关于汾阳市泽中房地产开发有限公司建设的
汾阳市文峰东街棚户区改造东方国际城文昌府安置住房及
普通商品住房项目修建性详细规划调整
批后公布

申请事项：修建性详细规划（由中建中原建筑设计院有限公司进行设计《汾阳市文峰
东街棚户区改造东方国际城文昌府安置住房及普通商品住房项目修建性
详细规划调整》）

公示单位：汾阳市自然资源局

项目名称：汾阳市文峰东街棚户区改造东方国际城文昌府安置住房及
普通商品住房项目

现调整方案指标

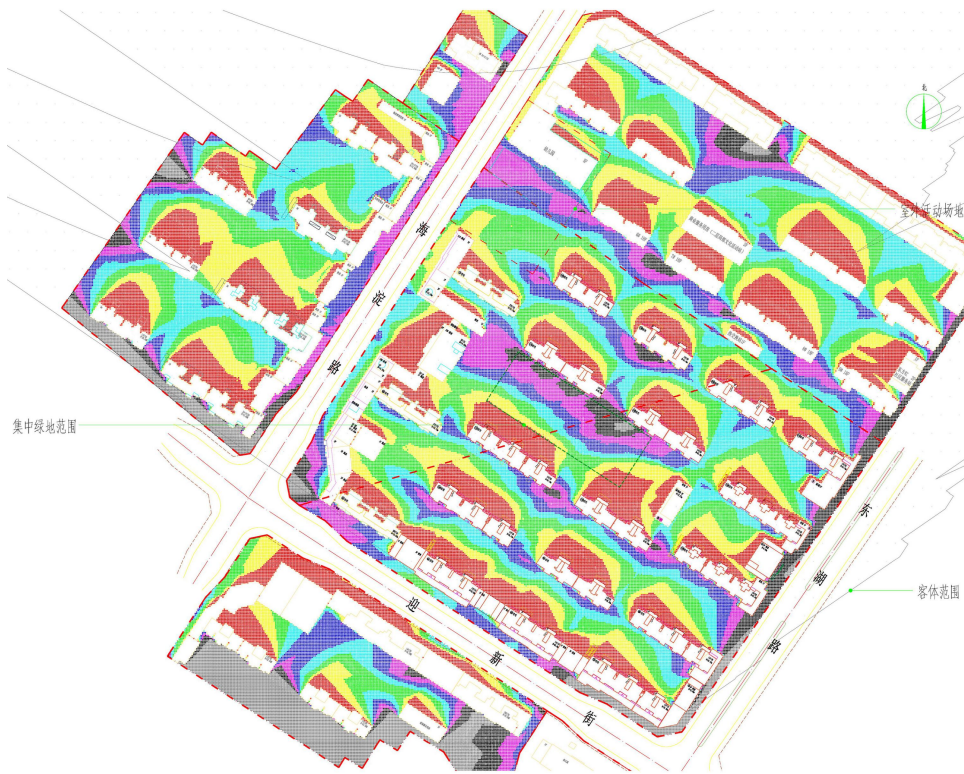
调整理由：根据《吕梁市进一步促进房地产市场平稳健康发展若干措施》和市场需求，
建设单位申请调整修建性详细规划，优化户型面积、层数、层高及户型配
比等。

调整内容：主要包括：

1、楼栋户型面积、层高、配套用房、商业用房优化调整，景观设计、
机动车停车位、非机动车停车位等配套设施相应调整,其中：楼栋数由原
16 栋住宅建筑调整为 19 栋住宅建筑，原 5 栋商业及配套建筑调整为 6 栋
商业及配套建筑，楼栋布局相应调整。除已建成三栋住宅建筑（1#、2#
为 27 层，3#为 26 层）以及三栋 S1#、S2#、S3#（包含 S3-1#、S3-2#）商
业配套建筑外，原规划方案中未建楼栋为 2 栋 27 层住宅、6 栋 26 层住宅、
1 栋 20 层住宅、4 栋 6 层住宅建筑及 S5#S6#商业配套建筑，现调整为 2
栋 17 层、14 栋 11 层住宅建筑及 3 栋商业配套建筑。

2、公共服务设施调整,其中：补充配建养老服务用房建筑面积为
391.92 平方米，补充配建托育服务设施建筑面积为 215.23 平方米。本次
调整后仍符合地块出让合同约定的规划设计条件。

变更说明：总建筑面积减少**31561.72m²**，地上建筑面积减少**33511.91m²**，地下建筑面积增加**1950.19m²**，商业建筑面积增加**743.57m²**，容积率减少**0.41**，户数减少**434户**，地面机动车位减少**43辆**，地面非机动车停车位增加了**1027辆**，地下机动车位减少**387辆**，地下非机动车停车位减少**859辆**，建筑密度及绿地率等内容调整后均满足规划设计条件及控规要求，同时满足国家、山西省及汾阳市现行相关规范要求。
